INFO TECHNIQUE

Remplacement des galets tendeurs 531 0037 10 et 531 0353 10 par la référence 531 0241 10

Constructeurs : Citroën, Peugeot

Image 1 : Description des galets tendeurs et de leurs différences

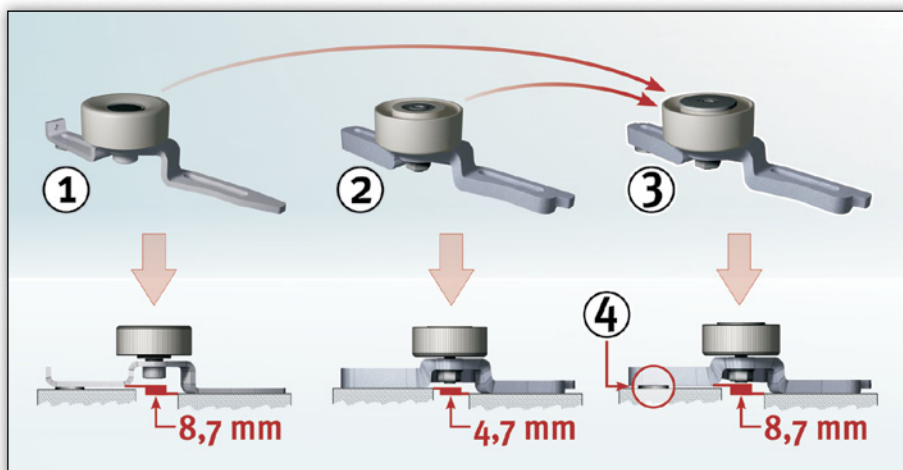
Les deux galets tendeurs, références 531 0037 10 et 531 0353 10 (montés sur l'entraînement des accessoires auxiliaires), ne sont plus disponibles et ont été remplacés par la référence 531 0241 10.

Afin d'ajuster la différence de hauteur, le galet tendeur, référence 531 0241 10, est fourni avec une rondelle plate d'une épaisseur de 4 mm.
